Nota van beantwoording zienswijzen

Het ontwerpbestemmingsplan 'IJzergieterij' met bijbehorende stukken hebben van donderdag 4 juni 2020 tot en met woensdag 15 juli 2020 ter inzage gelegen. Het voorontwerp was in te zien via de landelijke website www.ruimtelijkeplannen.nl. Een analoog boekje van het plan lag ter inzage bij de receptie van het gemeentehuis. Ook is het voorontwerp toegezonden aan de overleginstanties zoals bedoeld in artikel 3.1.1. van het Besluit ruimtelijke ordening (Bro).

Figuur 2: voorstel aanpassing kruispunt Rivierdijk-Nieuweweg met opmerkingen

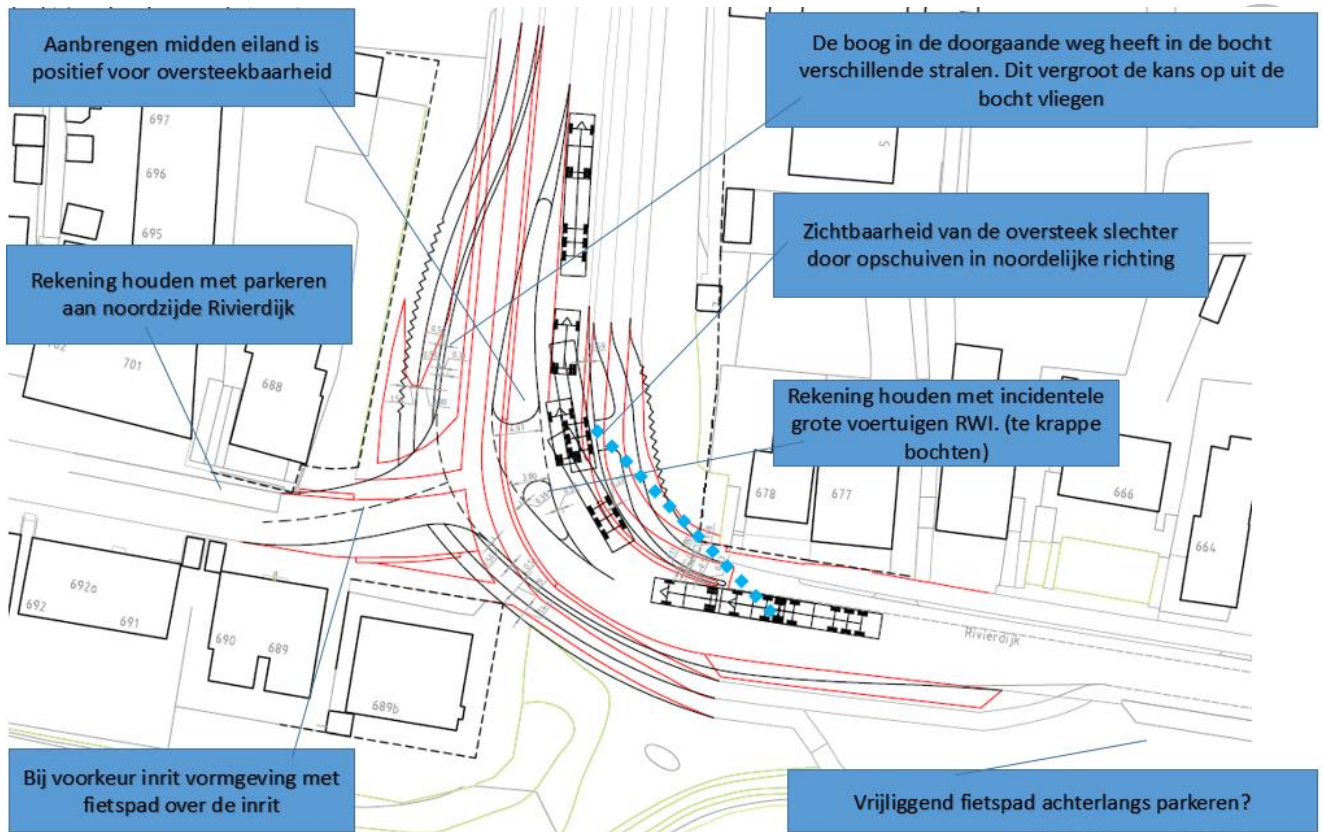
In figuur 2 is het schetsontwerp van de aanpassing van het kruispunt weergegeven en in blauwe kaders onze opmerkingen daarbij.
